図6.16. An Thai Trung IC の原設計と提案設計の図面

## 6.2.3.5 代替案の評価

### コスト削減に向けたレビュー

### 6.2.3.6 レビューの要点

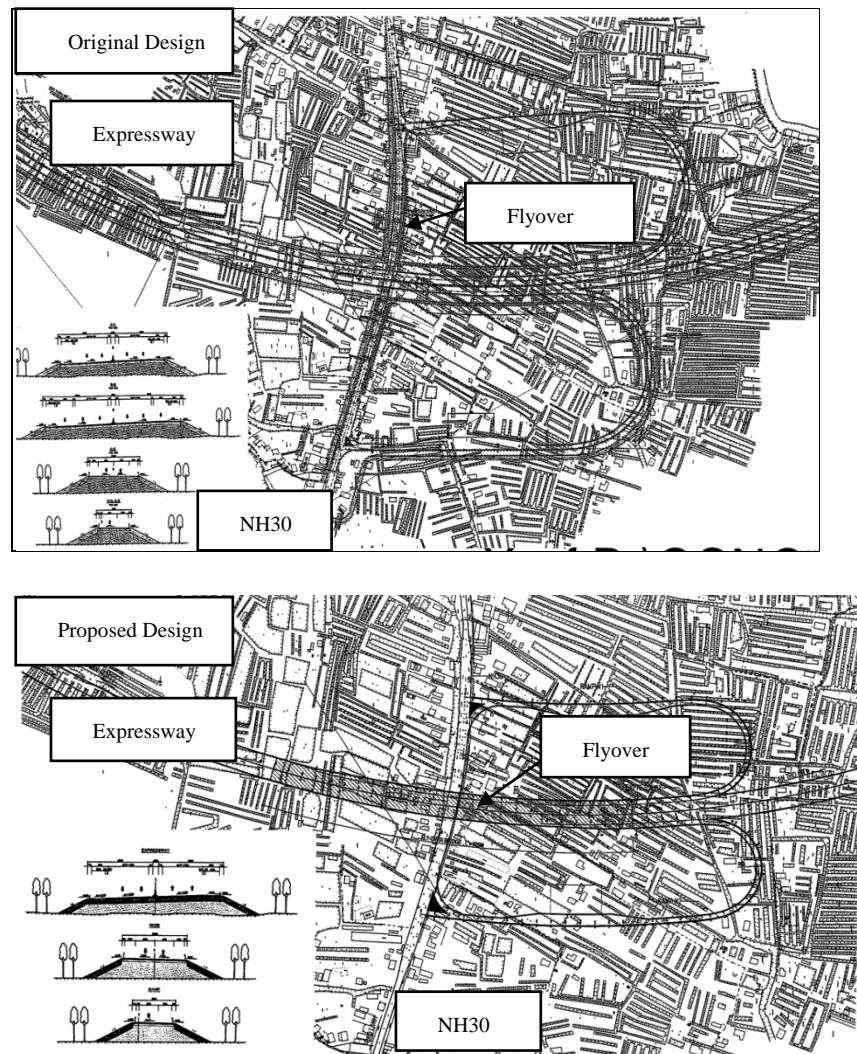
- 原設計では、接続道路が高速道路の上をオーバーパスしているため、接続道路とランプが接続する交差点が凸型縦断曲線の両端部に位置するため、それらの間隔が 550m と長くなり、インターチェンジの規模が大きくなる上、高速道路上にフライオーバーが建設されるため、接続道路である NH30 の沿道からのアクセスが不便になる。
- そこで、高速道路が接続道路をオーバーする方式に変更することを提案する（接続道路はレベル）。これにより、交差点間が 300m と短くなるためインターチェンジの規模が小さくなる上、接続道路の沿道からのアクセスは容易になる。
- An Thai Trung IC の原設計と提案設計の図面を図 6.16 に示す。

図6.17. SA の原設計と提案設計の図面

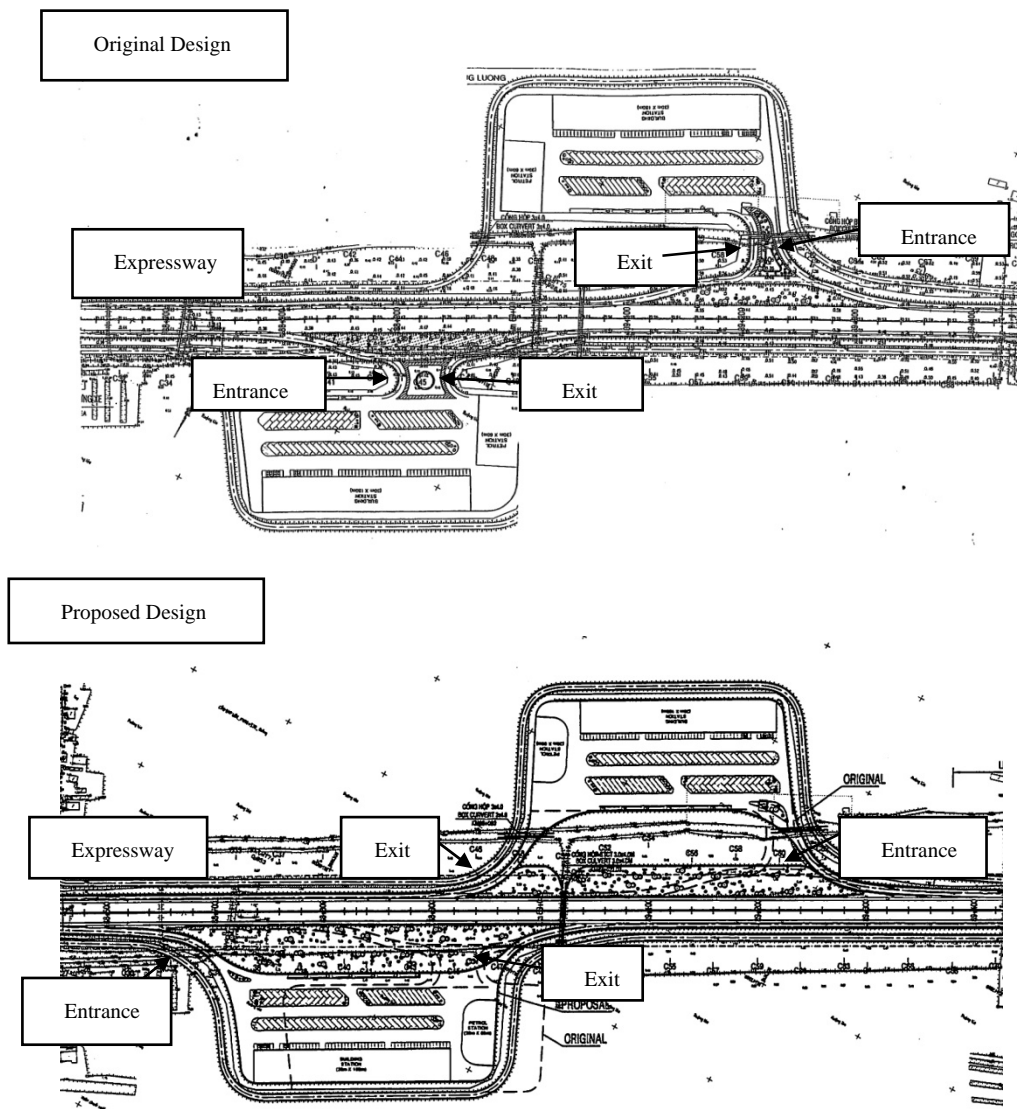
- e) サービスエリア (SA) の出入口位置の変更
- 原設計では、SA への出入口が接近しているため駐車場への動線が複雑な上駐車場で車両が交錯し危険である。
  - そこで、出入口を駐車場の両端に移し、動線が重ならないように変更することを提案する。
  - SA の原設計と提案設計の図面を図 6.17 に示す。

図6.18. PA の原設計と提案設計の図面

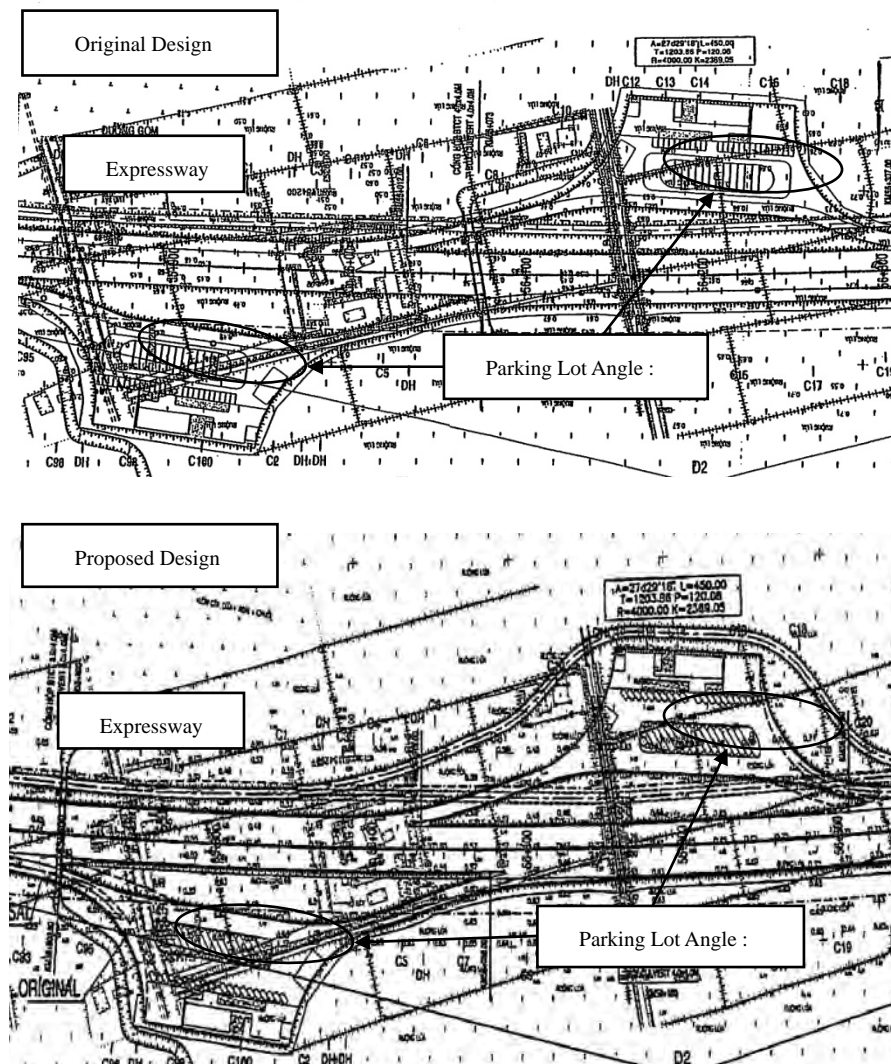
- f) パーキングエリア (PA) の駐車マスの変更
- 原設計では、PA 内の大型車の駐車方式は  $90^\circ$  の先進駐車後退発車方式が採用されている。このため、後退発車時は危険である上、駐車場スペースが広がる。
  - そこで、駐車方式を  $45^\circ$  の前進駐車前進発車方式に変更することを提案する。
  - PA の原設計と提案設計の図面を図 6.18 に示す。

図6.19. 舗装構造の原設計と提案設計の図面

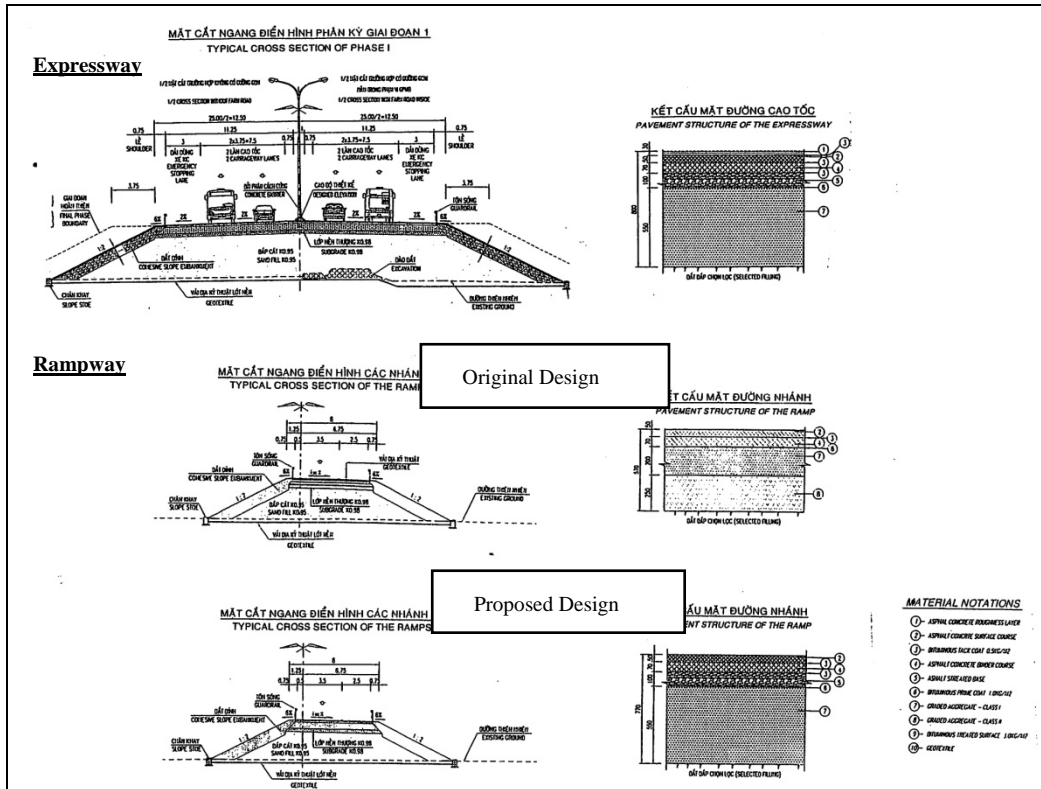
- g) 高速道路本線の舗装構造をランプに適用
- 原設計では、インターチェンジのランプの舗装構造はインターチェンジの利用交通量を基に本線より薄い舗装構造が決められている。

- ランプは幅員が狭く交通を通しながらの維持管理が困難であるため、オーバーレイ等の維持管理の間隔を長くできるように本線と同様の舗装構造とすることを提案する。なお、舗装構造については 3.6 「その他施設の設計」 で詳述する。
- 舗装構造の原設計と提案設計の図面を図 6.19 に示す。

図6.20. 交通安全施設の提案設計の図面

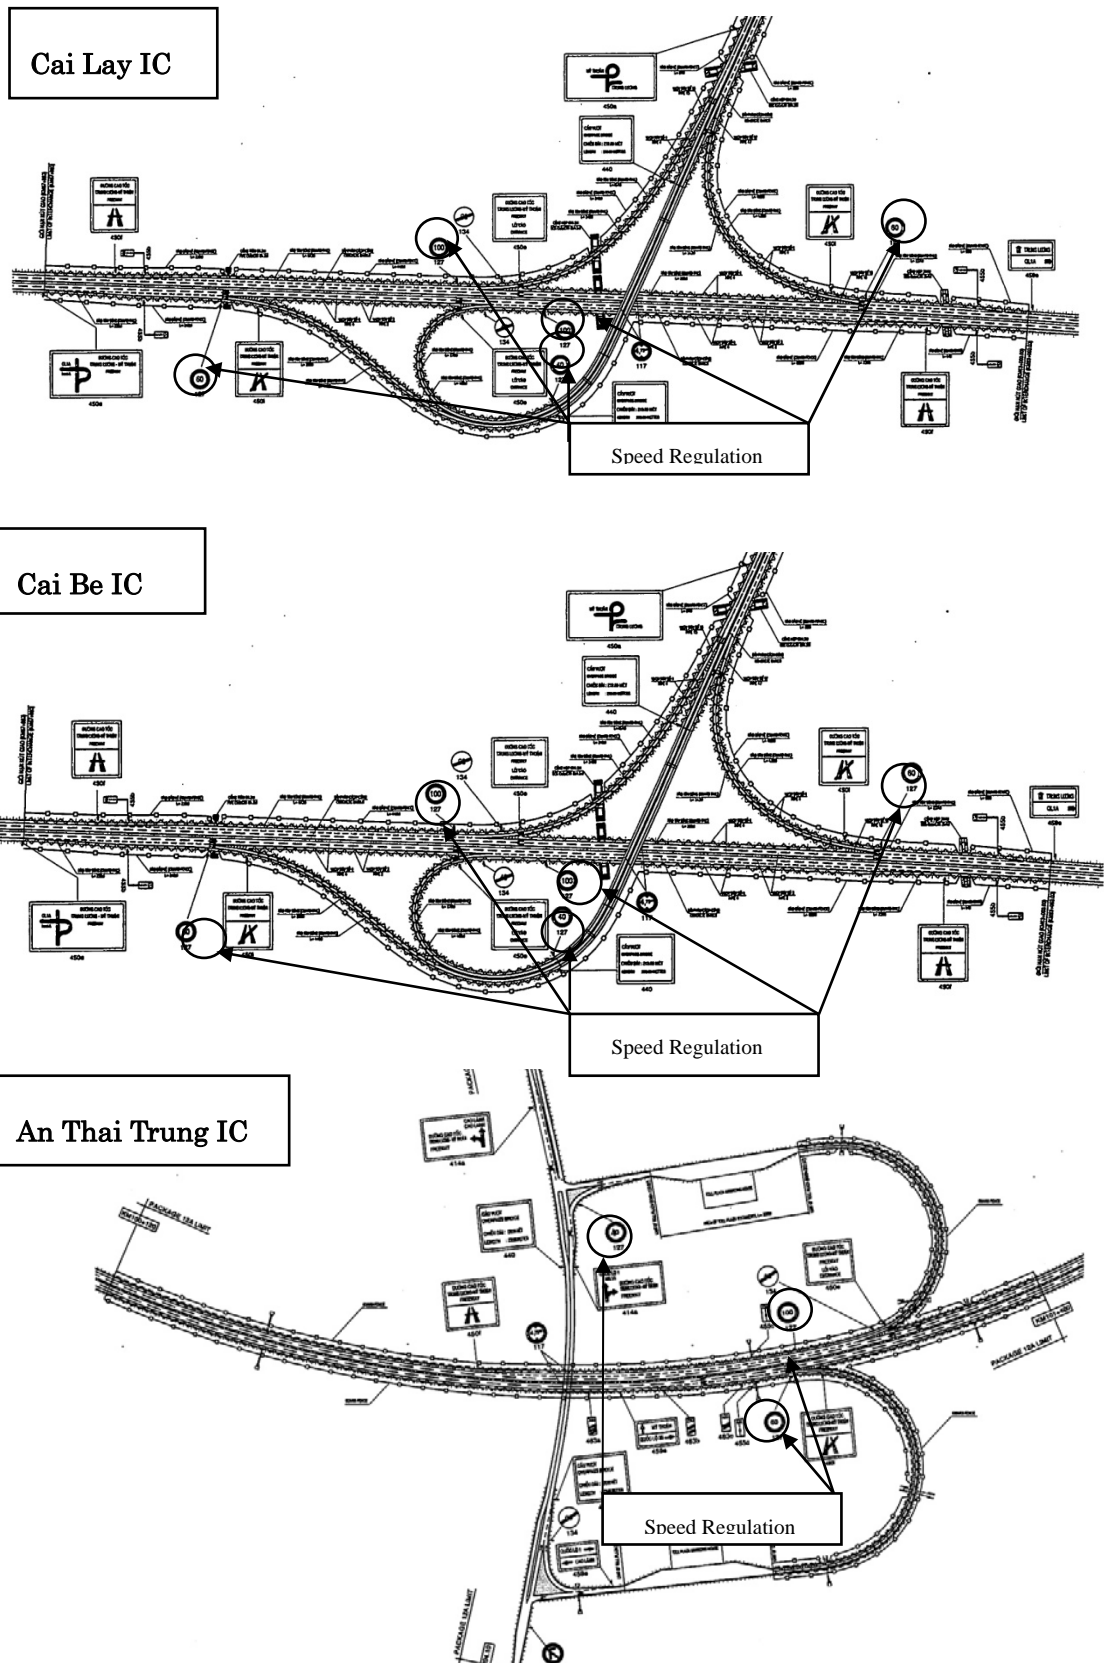
- D/D では、案内標識計画されているが、速度規制標識は計画されていない。
- インターチェンジはランプの平面曲線半径が小さい上、縦断勾配も急なため、速度を下げる必要がある。
- また、Than Cuu Nghia IC と An Thai Trung IC の本線曲線半径はそれぞれ 2000m、1500m と、本高速道路内で最も小さい値が採用され、高速でインターチェンジに入ることが懸念される。
- そこで、インターチェンジのランプおよび本線に速度規制標識を設置することを提案する。
- 交通安全施設の提案設計の図面を図 6.20 に示す。

図6.21. 工区境界の原設計と提案設計の図面

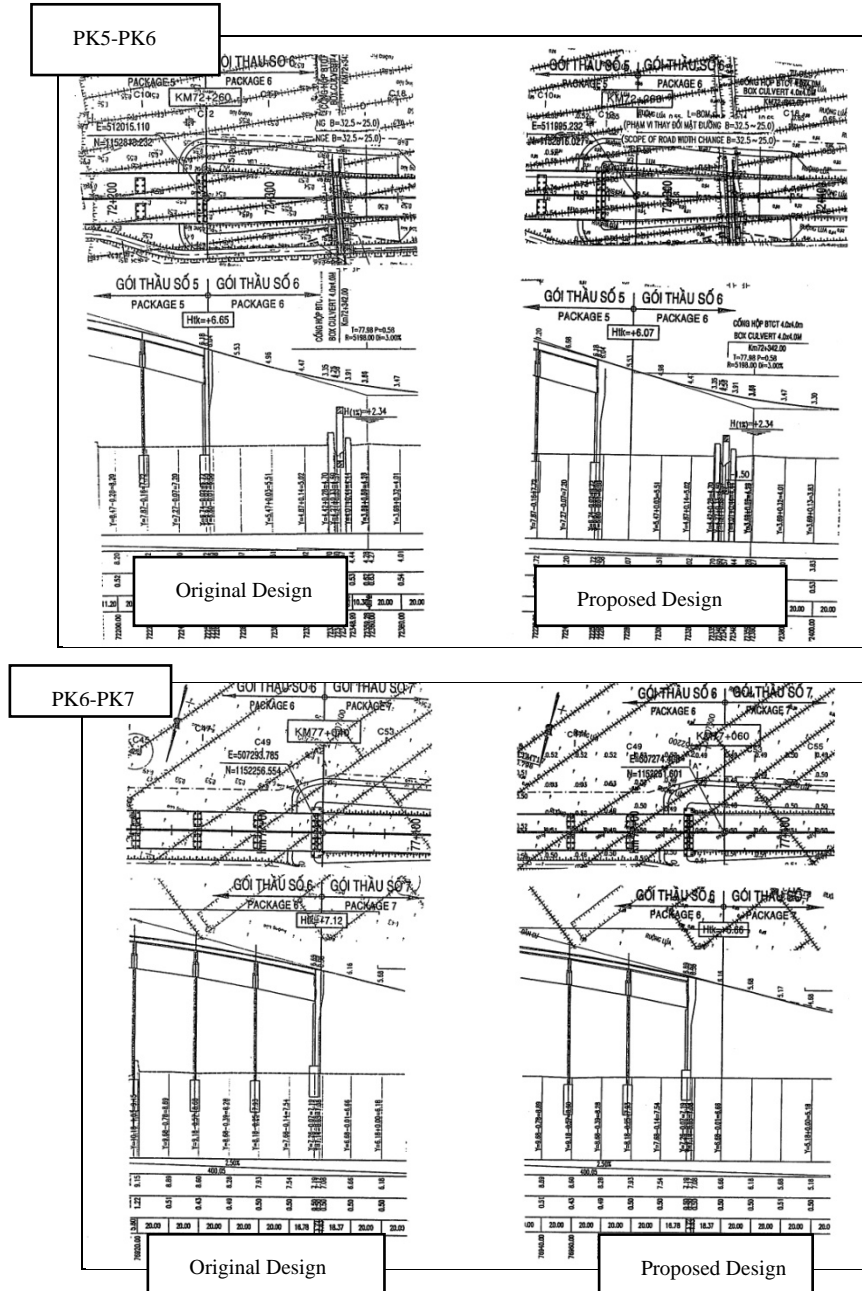
- 原設計では、PK5-PK6 と PK6-PK7 の境界が橋台上にある。このため、橋台裏込部が土工部に入るため、関連施工が分かれ、数量区分も困難である。
- そこで、パッケージの境界を橋台から 20m の地点に移動することを提案する。
- 工区境界の原設計と提案設計の図面を図 6.21 に示す。

図6.23. km79+000～km80+000 区間の原設計と提案設計の縦断図

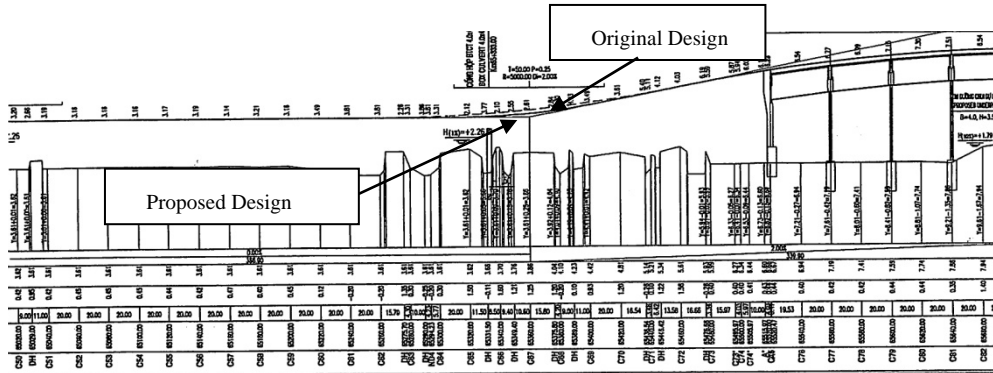
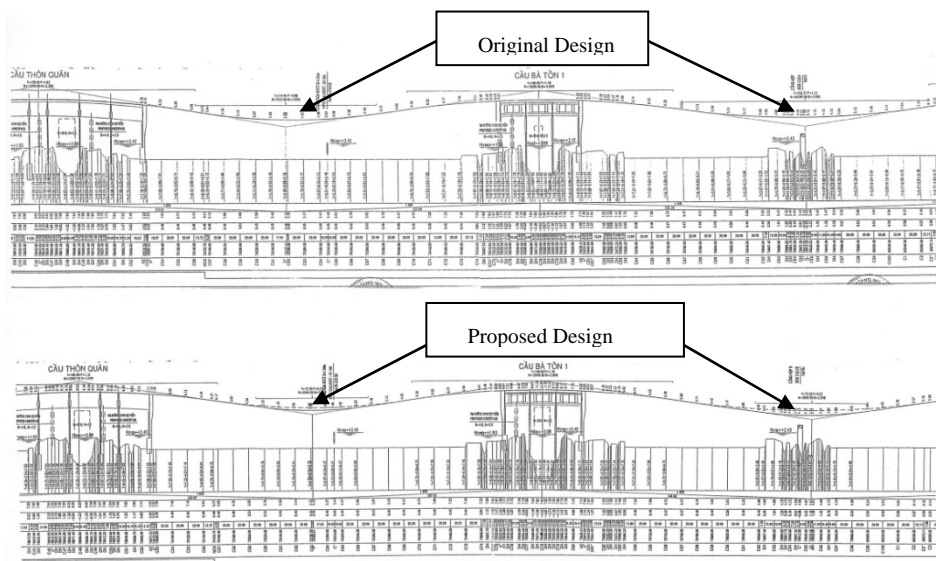
- 縦断曲線半径は凸型縦断曲線半径は最少基準値である 12000m を採用している。凹型縦断曲線半径は最少基準値である 5000m 程度を採用しているところがあるが、基準値より大きい 10000m 程度を採用しているところもある。
- そこで、凹型縦断曲線については最少基準値を適用して縦断を下げることを提案する。対象箇所は、最低盛土高、ボックスカルバート高を考慮し効果的に縦断が下がるところで、参考に km65+360 付近の平面縦断図を図 6.22 に示す。
- ただし、凸型、凹型、凸型の縦断曲線が短区間で連続するところは、線形の連続性、視認性を考慮して、凹型縦断曲線は基準値を適用せず大きいままとすることを提案する。参考に対象個所の km79+000～km80+000 区間の縦断図を図 6.23 に示す。

図6.25. 高速道路と地方道路の立体交差

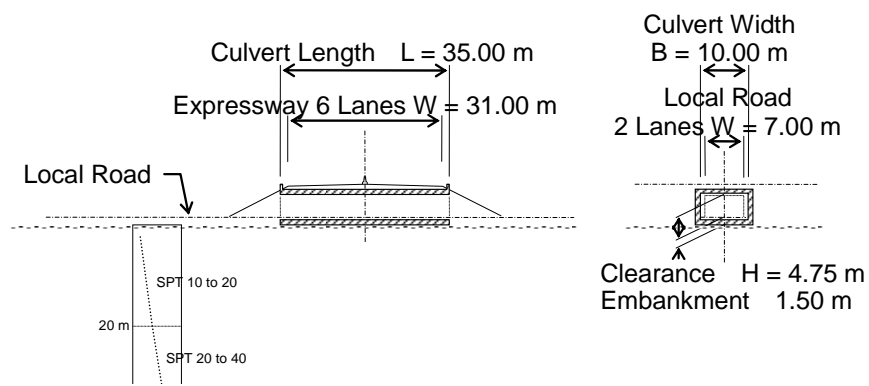
しかし、現設計の図面 II-3.5 フライオーバー4 (KM59+260) をレビューした結果、立体交差の設計を高速道路が地方道路の上を跨ぐ形に変更するよう提言した。この地点の地盤はあまり軟弱でないことから高い盛土道路の工事が可能と判断できるので立体交差橋梁を短縮できる。したがって、大幅に橋梁コストを削減できるからである。代わりに、高速道路の下に 10 m 幅程度のボックスカルバートを建設すれば地方道路を最小コストで立体交差させることができる。(図 6.25 参照)

さらなるコスト削減策として、高速道路用地幅内の立体交差部分の建設コストだけを高速道路会計で負担し地方道路自体の建設コストは負担しないように提言する。

検討結果：高速道路が地方道路の上を跨ぐように変更する。

D/D では高速道路が地方道路の上を跨ぐ方が立体交差橋梁の幅が広いのでコストが高くなると判断しており、高速道路が地方道路を跨ぐ案については検討されていなかった。提言を検討した結果、この地点の立体交差については設計変更をした場合、建設費が抑えられる可能性があることが確認された。ただし、省道の建築限界を考慮し高盛り土への真空圧密工法 (VCM) など軟弱地盤対策工の適用範囲次第で建設費は大きく異なる。また、D/D コンサルタントによれば、この地方道は将来拡幅の予定があり、ティエンザン省人民委員会によってフライオーバー案が承認されていることも本提案の採用可否について考慮する必要がある。

図6.26. 工法案1:長径間の高架道路橋梁

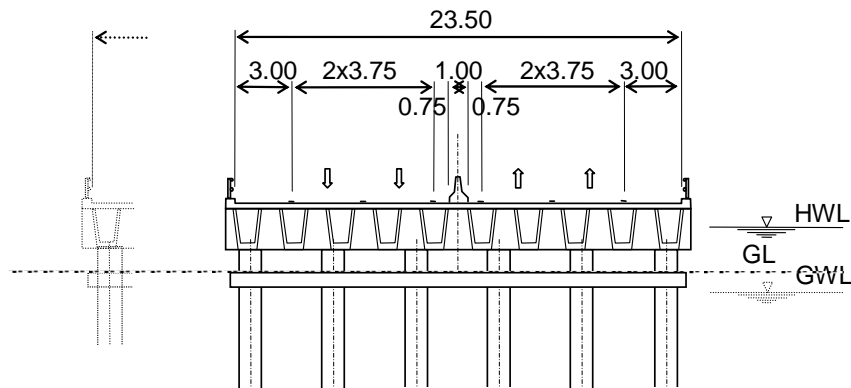
工法案1は現設計と同じ橋梁案であるが、スーパーT桁から従来型のI桁へ、片持ち構造橋脚から単純な柱構造へ、そして並列杭から単列杭配置へなどの構造変更により、まだコスト削減の余地がある。（図 6.26 参照）

検討結果：工法案2：短径間の高架道路橋梁が最も経済的な工法と予想される。ただし、打ち込み杭が適用できる深さに支持層が存在するかどうか、また支持層と想定している中間砂層の下の土層の圧密特性など詳細に検討し残留沈下が許容内になることを確認する必要がある。

図6.27. 工法案2:短径間の高架道路橋梁

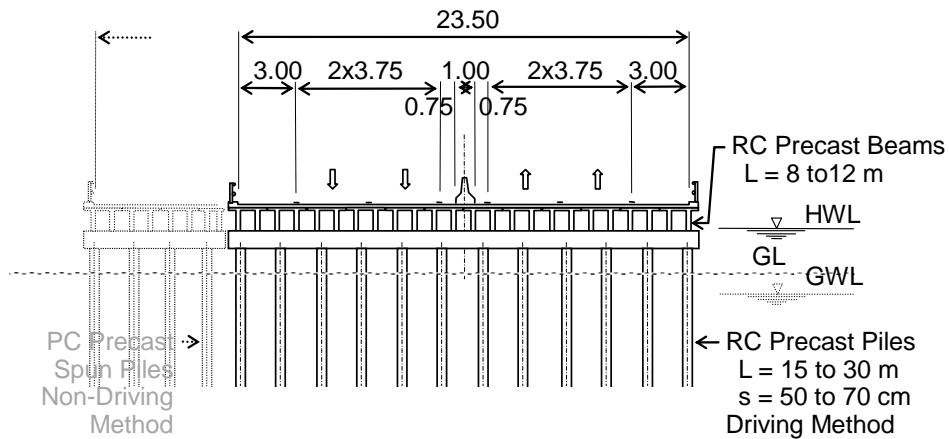
工法案2は工法案1と比較するために提案した別の橋梁案である。当案は小規模な高架構造を意図したもので短めのRCプレキャスト桁をプレキャスト杭で支持する案である。杭は中間砂層までの根入れを想定する。（図 6.27 参照）

図6.31. パイルキャップの位置と杭列

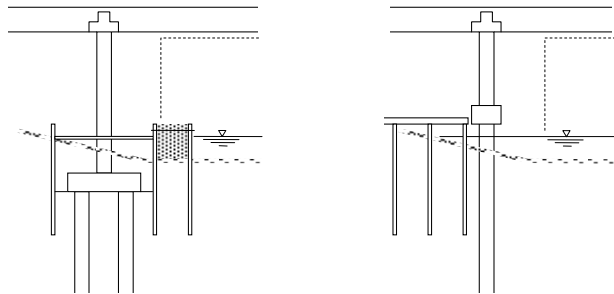
パイルキャップ工事の仮締め切りと排水工事を省くためにパイルキャップの位置を水面上に上げる。また、水面上のパイルキャップ幅を抑えるため、径間長を短くして単列杭配置の可能性を検討するよう提言する。(図6.31参照)

検討結果：水路上の橋脚パイルキャップは水面上に上げる。

図6.34. 水路上のプレキャスト桁架設工法

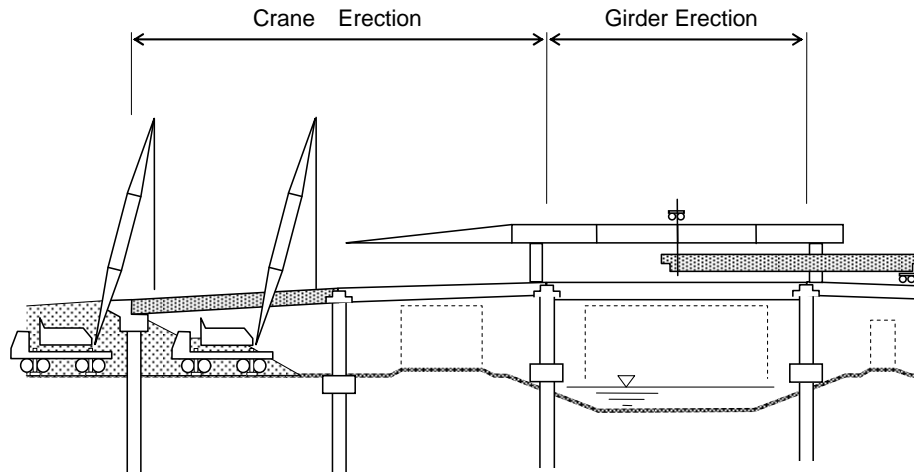
既存設計は比較的、広い水路を横断するために片持ち工法箱桁を適用した。これは水路上ではプレキャスト桁のクレーン架設ができないと判断されたからで高コストにもかかわらず片持ち工法箱桁で設計された。しかし、航行幅 30m 程度の水路であれば架設桁を使用すれば水路上においても架設工事は可能になるのでプレキャスト桁の適用を提案する。(図 6.34 参照)

プレキャスト桁の形状については単純な I 桁の方が複雑なスーパーT 桁より廉価になると予想されるので両桁のコスト比較を提言する。

検討結果： 30 m 幅の航路限界を跨ぐ箇所の片持ち工法箱桁はプレキャスト桁に変更する。しかし、スーパーT 桁は I 桁に変更しない。

30 m 幅の航路限界を跨ぐ箇所の片持ち工法箱桁は 40 m のスーパーT 桁に変更できることを確認した。また、D/D コンサルタントによれば、ベトナムにおいては一般的にスーパーT 桁が I 桁より廉価である。

図6.35. 固定桁高のセグメント片持ち工法箱桁

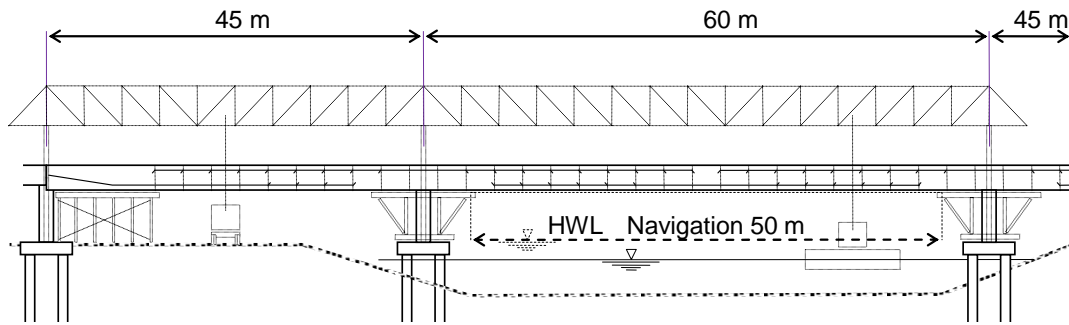
既存設計は 50 m 幅の航路限界に対して支間長 85 m の変化桁高の片持ち工法箱桁を適用していた。既存設計は、また、片持ち工法箱桁の拡幅は困難と判断し当初の 4 車線の建設計画に対して 6 車線幅の橋梁設計をしていた。

しかし、支間長 85 m は過大設計と思われる。したがって、50 m の航路限界に対しては両側に余裕幅を加えても支間長 60 m 程度で十分であると提案する。60 m クラスのプレキャスト桁は重量が重くなるので水路上への桁の運搬と架設が困難である。したがって、支間長 60 m に適合する橋梁形式として固定桁高の片持ちプレキャストセグメント工法箱桁を提案した。固定桁高のセグメント工法箱桁は都市部交差点の立体交差橋梁によく見られる。固定桁高の採用により道路縦断高さを低くできる。(図 6.35 参照)

検討結果：4車線幅の固定桁高の箱桁に変更する。
